平成 24 年 8 月吉日

ニッコー・ハンセン株式会社
ニッコー事業部

標準規格瓶丸型広口 30ml の仕様変更のご案内

参考図面

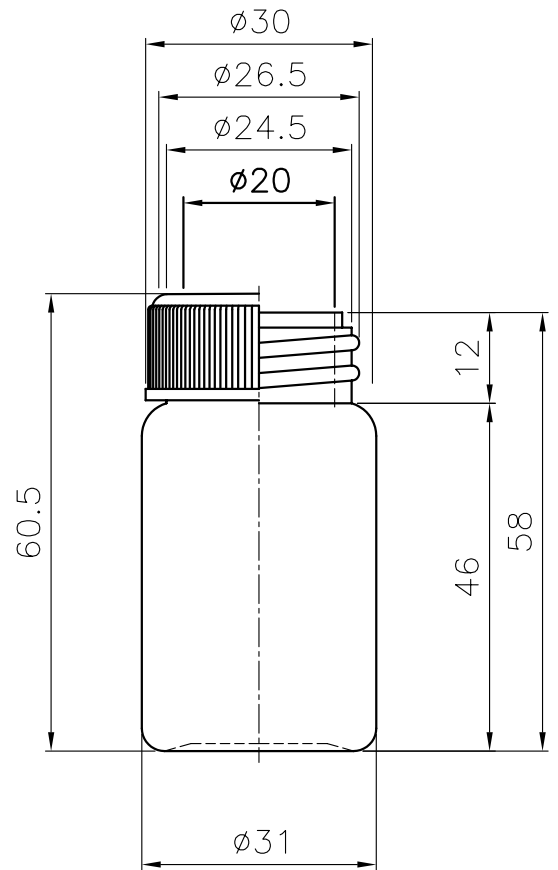
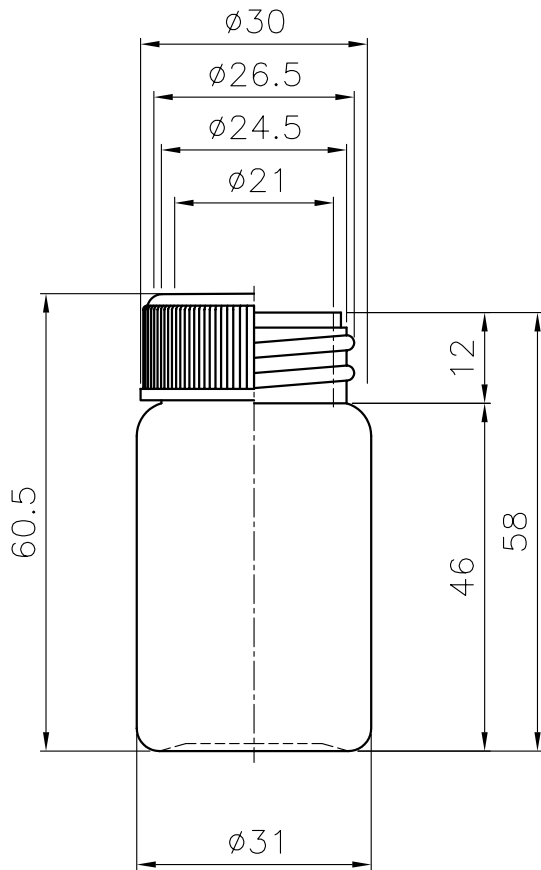
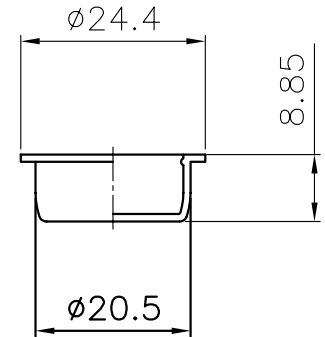
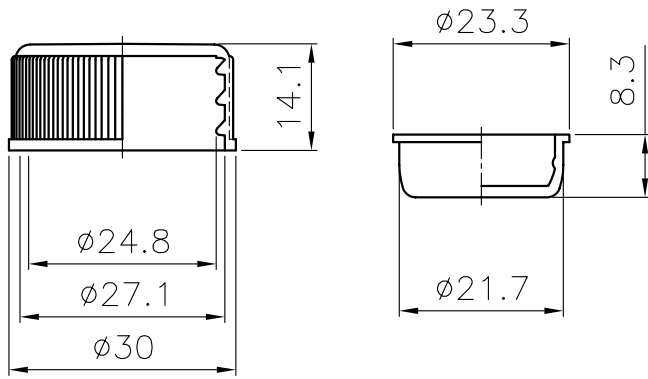
中栓の変更 新型の中栓に変更

中栓の変更に伴うボトル口内径の変更 口内径が以前より-1.0mm規格変更

- ・ 中栓の変更（旧中栓の金型老朽化のため）
- ・ 中栓変更に伴い、容器の口内径の変更
φ21→φ20
